## Avis de la Mission régionale d'autorité environnementale de la région Nouvelle-Aquitaine sur le projet de centrale photovoltaïque à Lucmau (33)

n°MRAe 2019APNA111

dossier P-2019-n°8314

*Localisation du projet et plan de masse ( extrait de l'étude d'impact p 10 et 12 )*

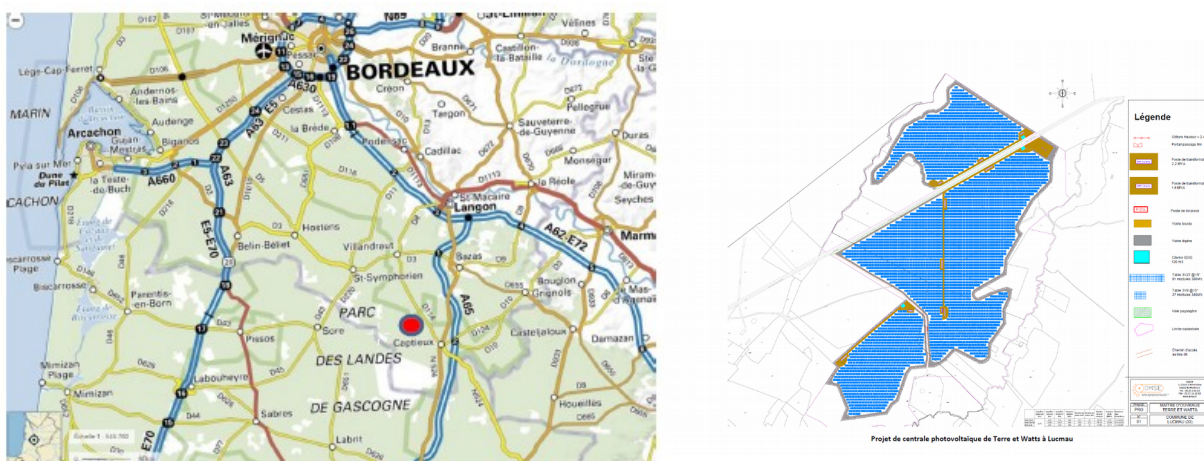
Composé de trois zones (nord, centre et sud), le projet s'implante de part et d'autre de la RD 115. Outre la mise en place de panneaux photovoltaïques, le projet prévoit 15 postes de transformation et trois postes de livraison.

Le poste source le plus proche est situé à Cazalis, à environ un kilomètre au bord de la RD 115, mais ne présente pas la capacité suffisante pour accueillir le projet. Dans ces conditions, le porteur du projet dit envisager la création d'un poste source dans l'enceinte du projet, en limite nord près de la RD 115.

La Mission Régionale d'Autorité environnementale (MRAe) considère que le raccordement électrique fait partie intégrante du projet. Il devrait donc être décrit et ses impacts devraient être analysés, y compris si plusieurs hypothèses sont envisagées. **En l'état, la question du raccordement électrique de la centrale reste à un stade d'évocation et n'est pas traitée, ce qui constitue une insuffisance du dossier.**

*Synthèse des enjeux du milieu naturel (extrait de l'étude d'impact page 79)*

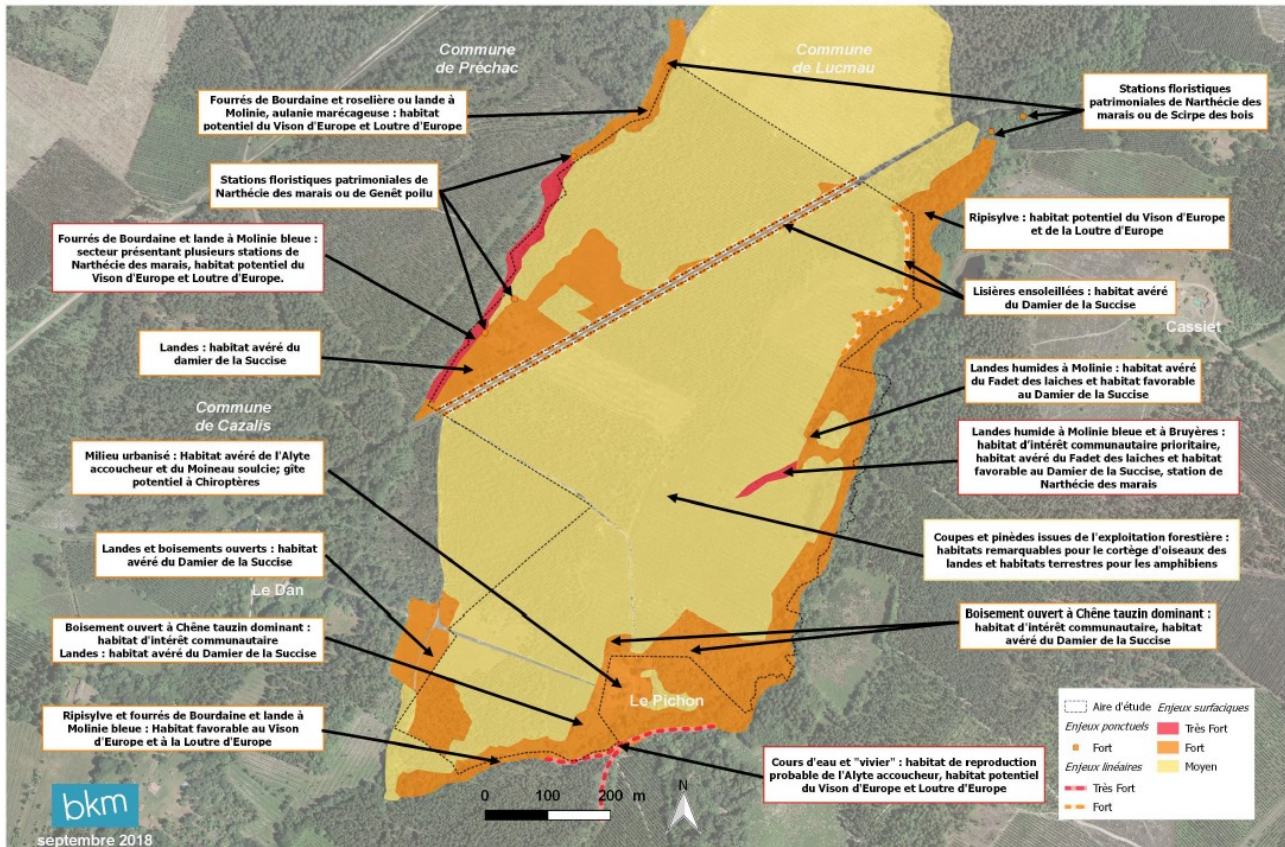
Une synthèse des enjeux accompagnée d'une légende (commentée), qui figure utilement à la page 79 de l'étude d'impact, fait apparaître des enjeux moyens à très forts.

*Emprise du projet sur les habitats naturels (extrait de l'étude d'impact page 120)*

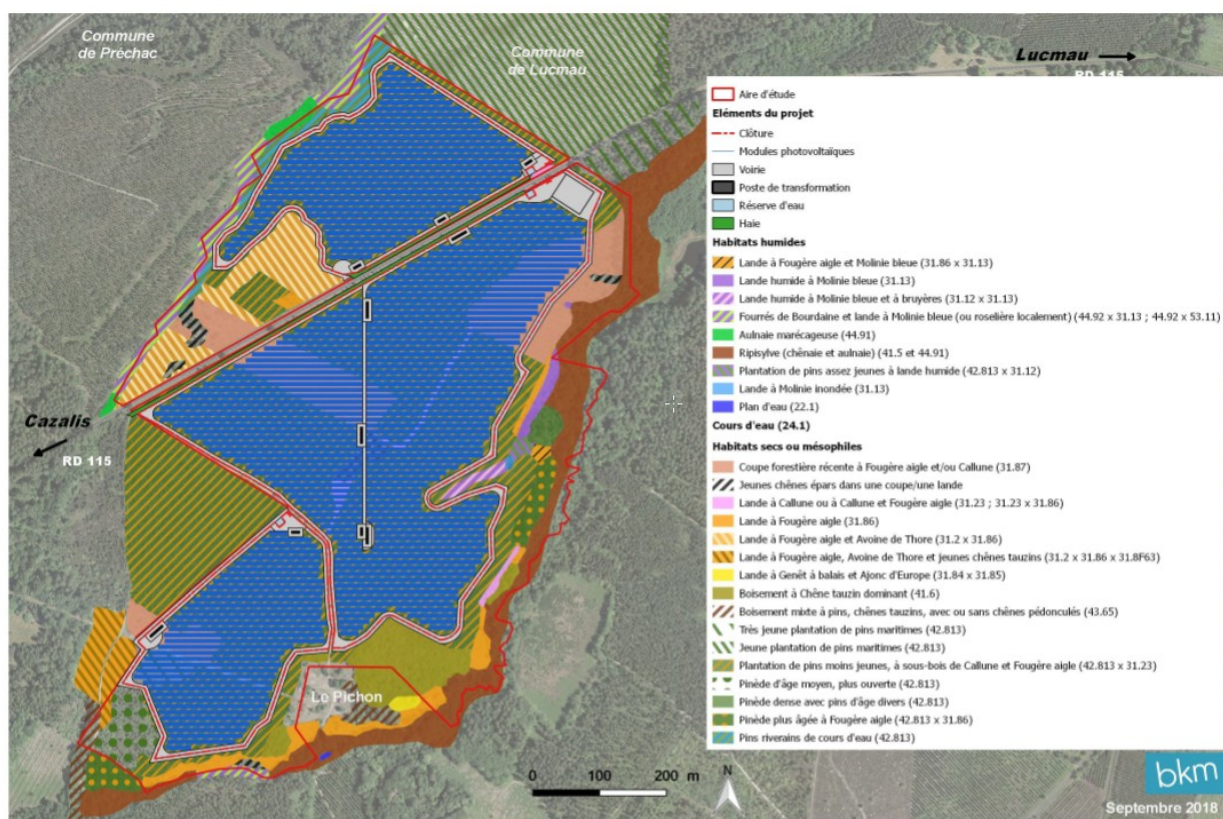
Les mesures prises permettent de préserver une large partie du réseau hydrographique, des zones humides et des habitats naturels considérés à enjeux. La MRAe relève toutefois que 515 m<sup>2</sup> de boisement de Chênes à enjeu fort au nord du lieu dit « le Pichon » ainsi que 2 548 m<sup>2</sup> de boisements mixtes à enjeu faible à moyen sont impactés par le projet<sup>5</sup>.

Elle note par ailleurs que le pétitionnaire s'engage à réaliser un boisement compensateur sans toutefois en préciser la localisation et les caractéristiques. Or, la compensation proposée au titre du défrichement fait partie intégrante du projet et doit figurer dans l'étude d'impact. Au vu des impacts résiduels et des imprécisions au niveau de la compensation, **la Mrae considère donc que la démarche d'évitement, de réduction puis, à défaut d'évitement ou de réduction possible, de compensation des impacts doit être poursuivie.**
